1. Remplacement du thermostat limiteur de fumées

2. Mise à jour de la carte PCU-193

3. Évolution de la version programme de la carte SCU 768-03 : de V3.6 à V3.8

3.2 Mise à jour de la version du programme - SCU 768-03

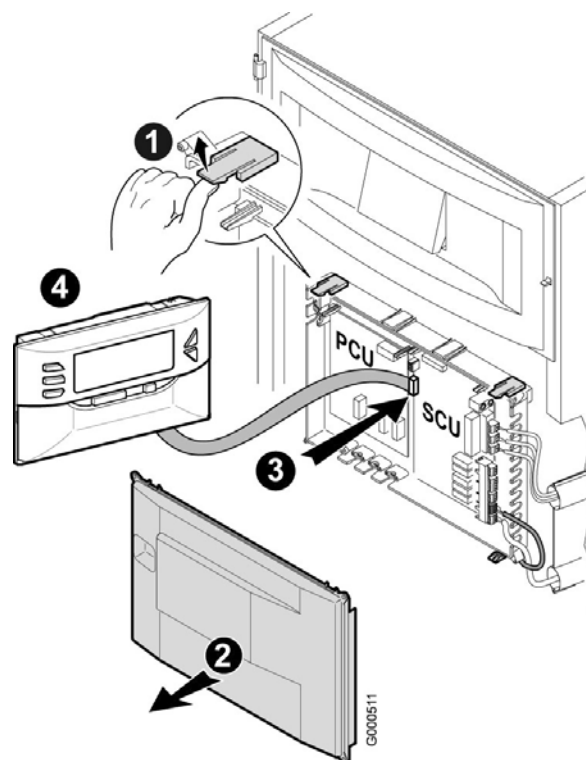
- ❶ Soulever la languette
- ❷ Retirer le capot de protection
- ❸ Raccordement de l'outil de programmation.
- ❹ Mettre la chaudière sous tension.
Mettre à jour de la version du programme en utilisant l'outil de programmation.

4. Amélioration du processus de soudure du corps de chauffe

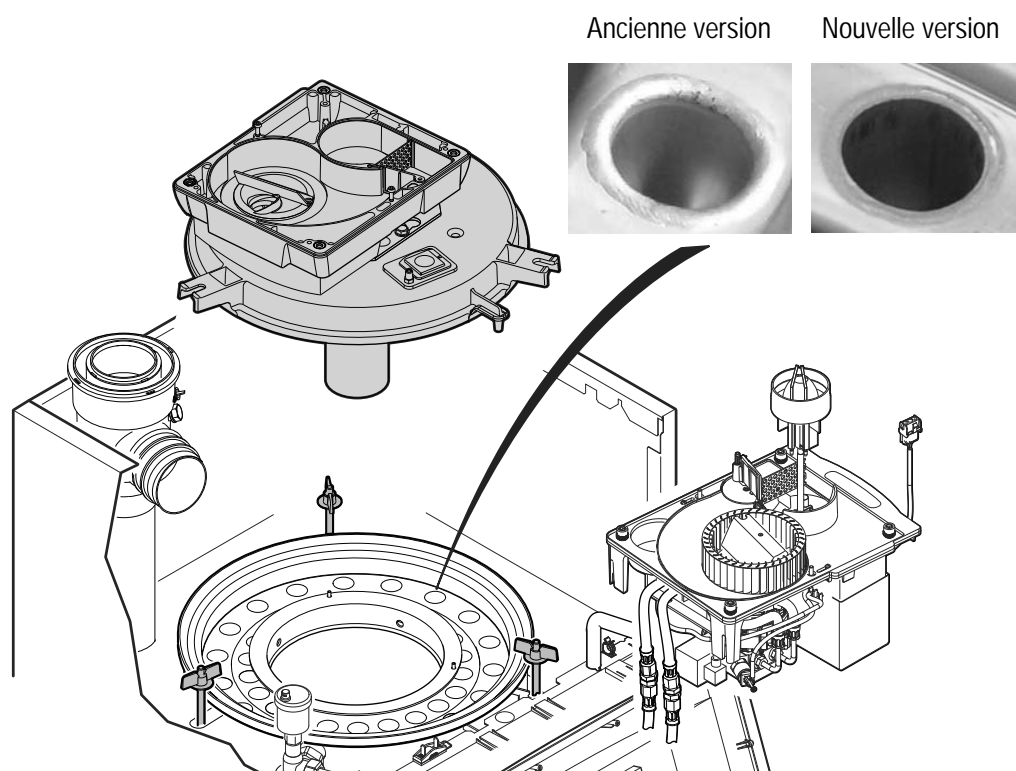
Le nouveau processus de soudure (laser) est visible au niveau des tubes du corps de chauffe (aspect lisse) :
